**OPIS TECHNICZNY ZAMIENNY DO PROJEKTU ARCHITEKTURY  
INNOWACYJNEGO FORUM MEDYCZNEGO CENTRUM ONKOLOGII**

**W BYDGOSZCZY PRZY UL. DR IZABELI ROMANOWSKIEJ**

**INWESTOR: : CENTRUM ONKOLOGII im. Prof. Franciszka Łukaszczyka w Bydgoszczy**

RZUT PARTERU  
skala: 1:100

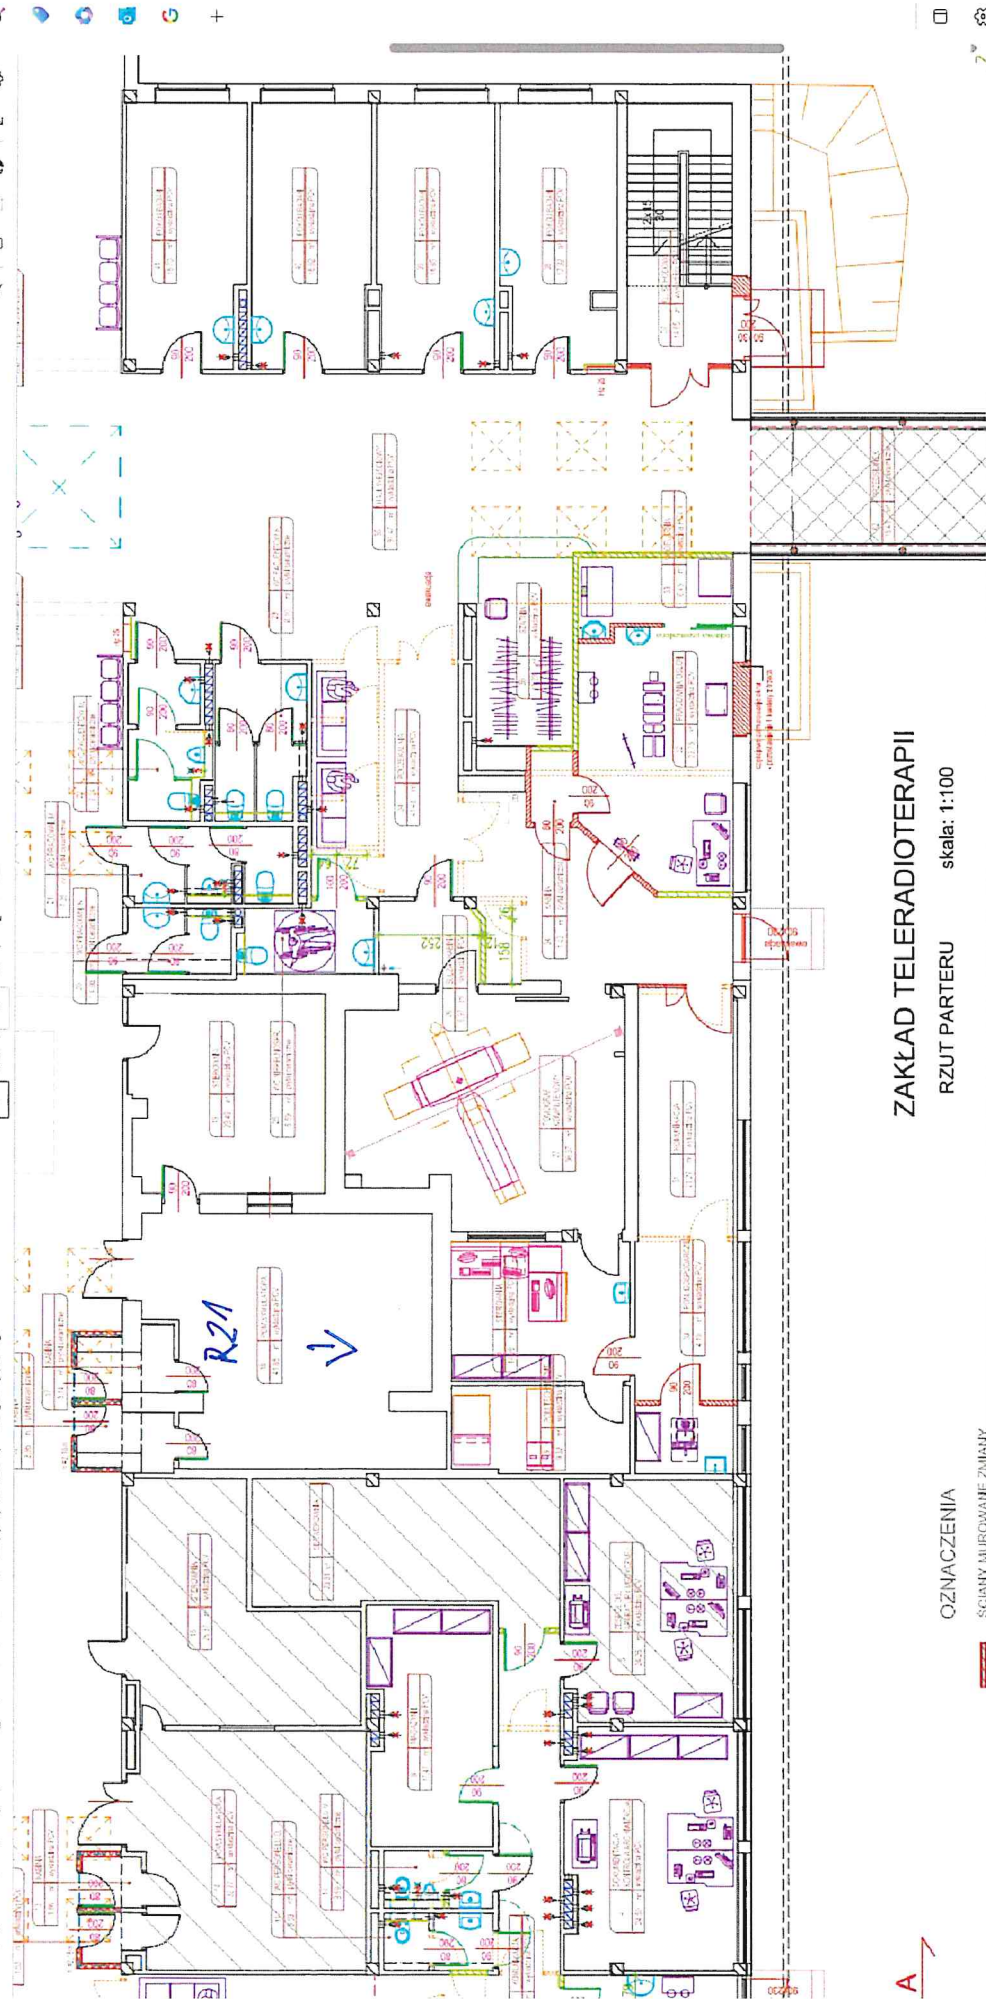
**4.1. Zmiana wymiarów klatki schodowej KS2**

Zmiana wymiarów klatki schodowej zgodnie z rys. nr 2.

**4.2. Zmiana wymiarów klatki KS3, zmiana lokalizacji windy osobowej**

Stan istniejący: W projekcie pierwotnym winda osobowa zlokalizowana była pomiędzy biegami schodowymi.

Stan projektowany: W projekcie obecnym klatka schodowa przeniesiona została poza obręb schodów (wg rysunku nr 2) co spowodowało zmianę gabarytów klatki schodowej.

## ZAMIENNY PROJEKT ZAGOSPODAROWANIA TERENU 1:500

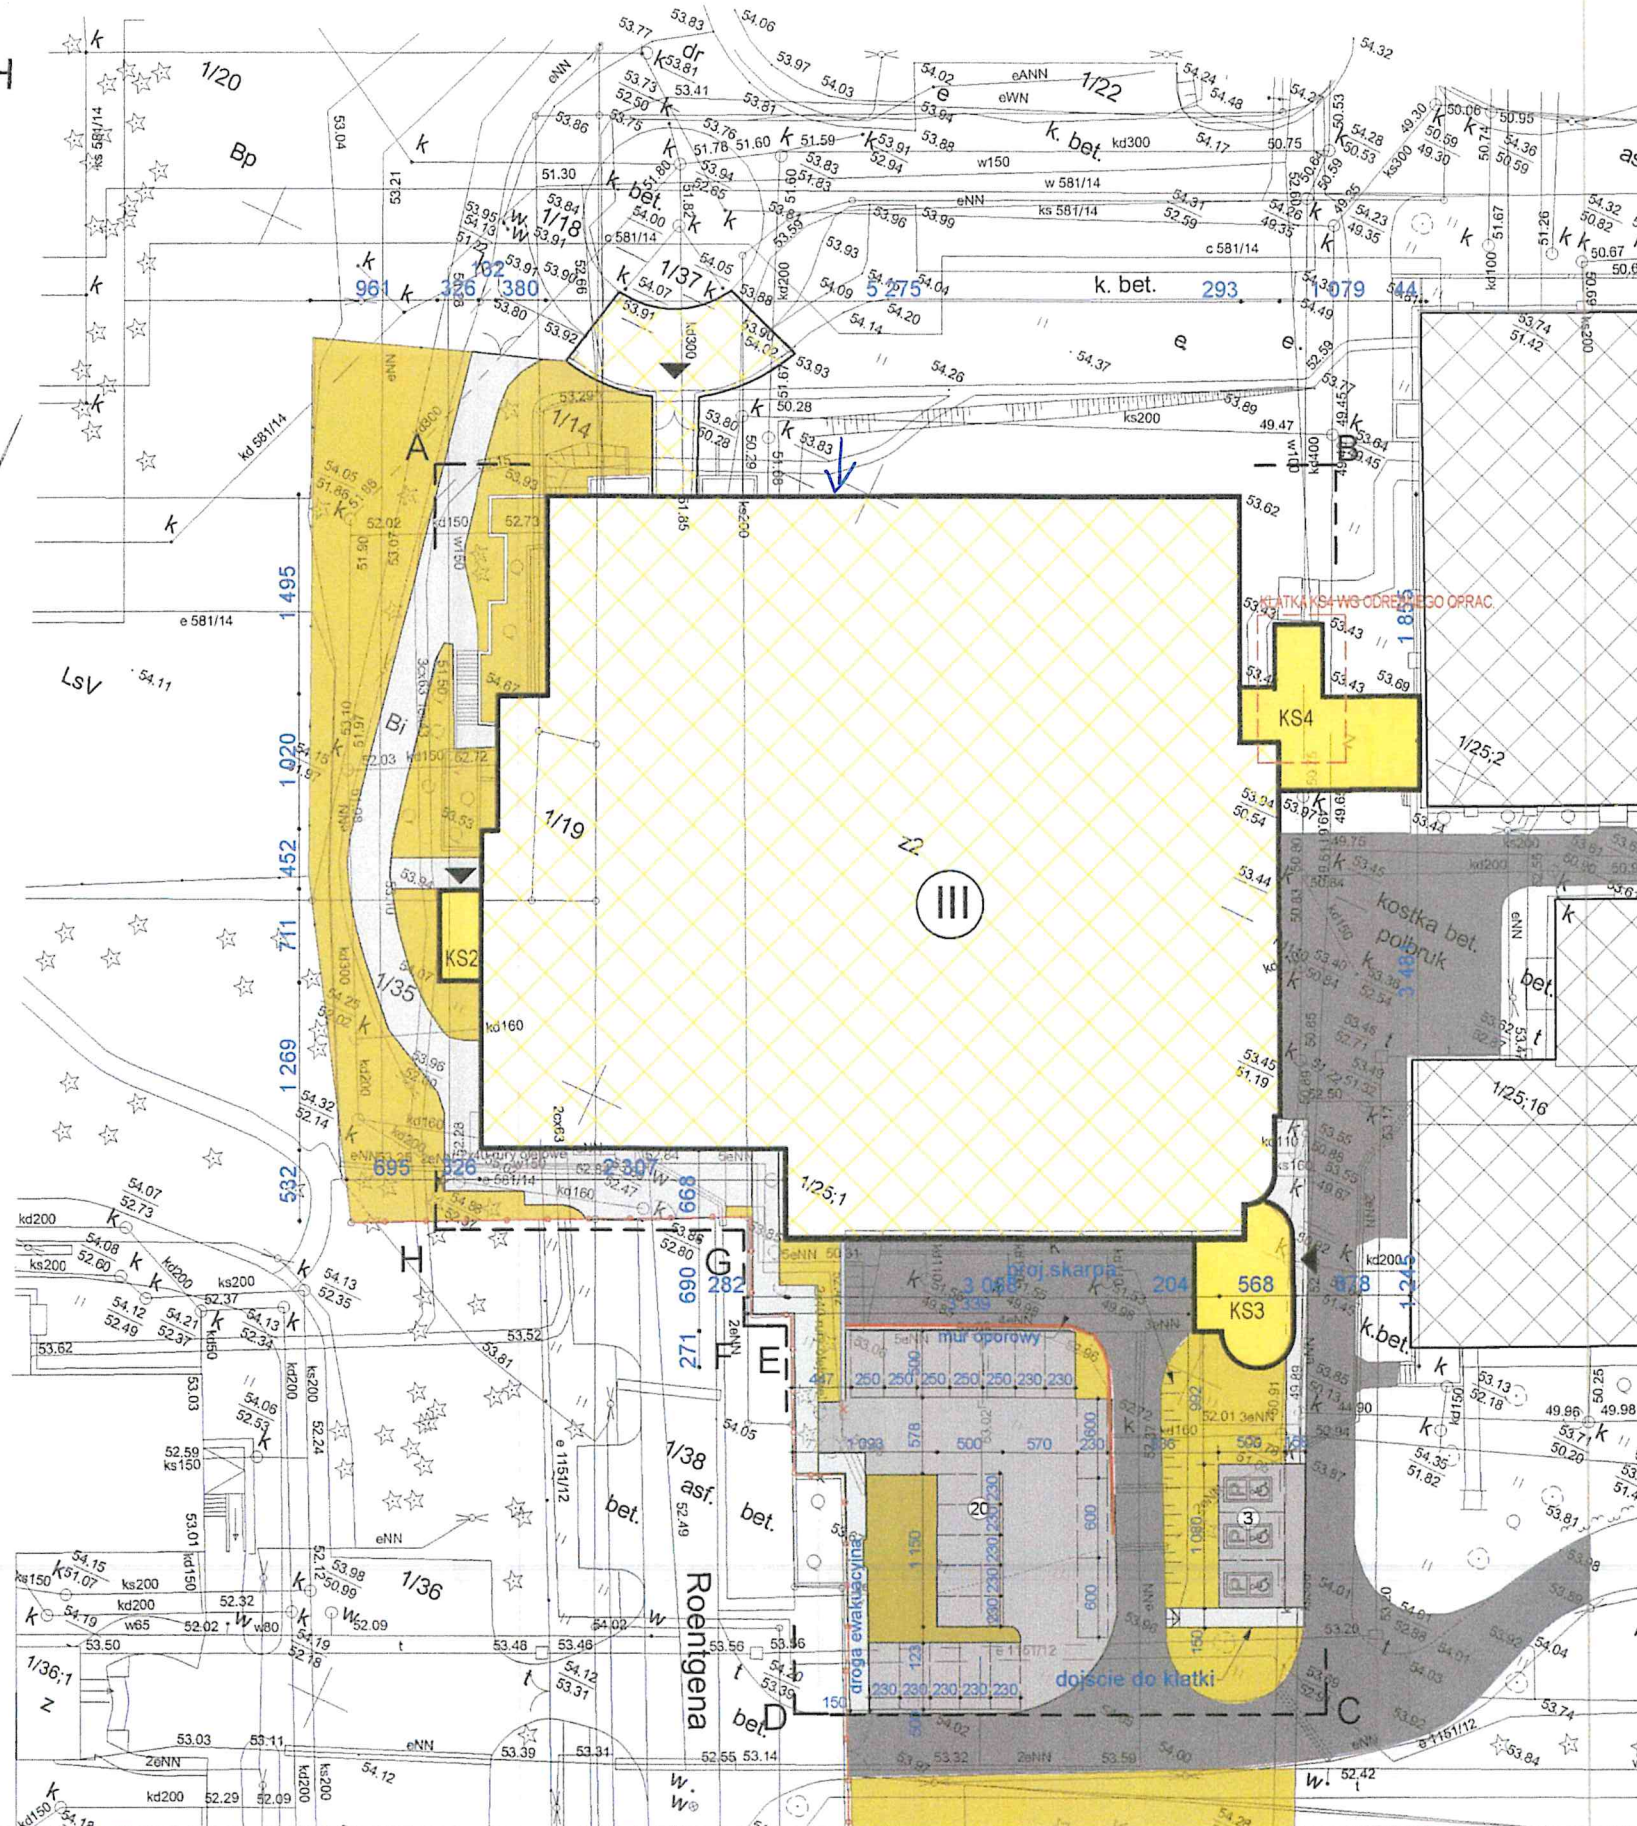
#### 4.4. Zmiana rozmieszczenia i ilości miejsc parkingowych

Stan istniejący: W projekcie podstawowym ilość miejsc postojowych wynosiła 26szt.

Stan projektowany: W projekcie obecnym ilość miejsc postojowych wynosi 23szt. Trzy miejsca postojowe dla osób niepełnosprawnych usytuowane zostały w pobliżu klatki KS3.
